**620062200106 BOTONERA SVA790 OBSOLETA, usada en modelo P-770 del 2006 al 2009.  
KIT DE CONVERSION 620062200310 a botonera E-690.**

**CONTENIDO DEL KIT 620062200310**

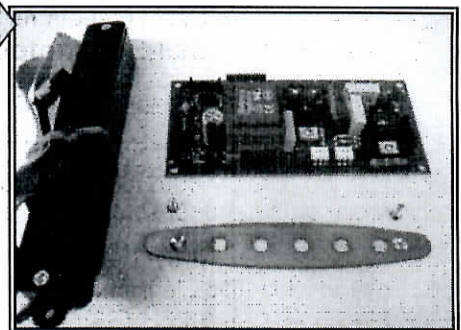
- La botonera 620062200106 montada en el modelo P-770 entre el periodo 2006 y 2009, ha dejado de fabricarse y ya no hay posibilidad de suministro, con lo que se ha creado un Kit de conversión 620062200310 para su adaptación a la botonera E-690.

- Se trata de extraer la botonera obsoleta junto con el cable y el circuito principal 7300, colocar el circuito E1000 y la botonera E-690 con su cable.

- Se coloca la botonera E-690 por detrás, en la ranura de la botonera por el interior de la campana, se pone la chapa embellecedora por delante en la ranura por el exterior de la campana, se atornillan los 2 tornillos para haciendo presión
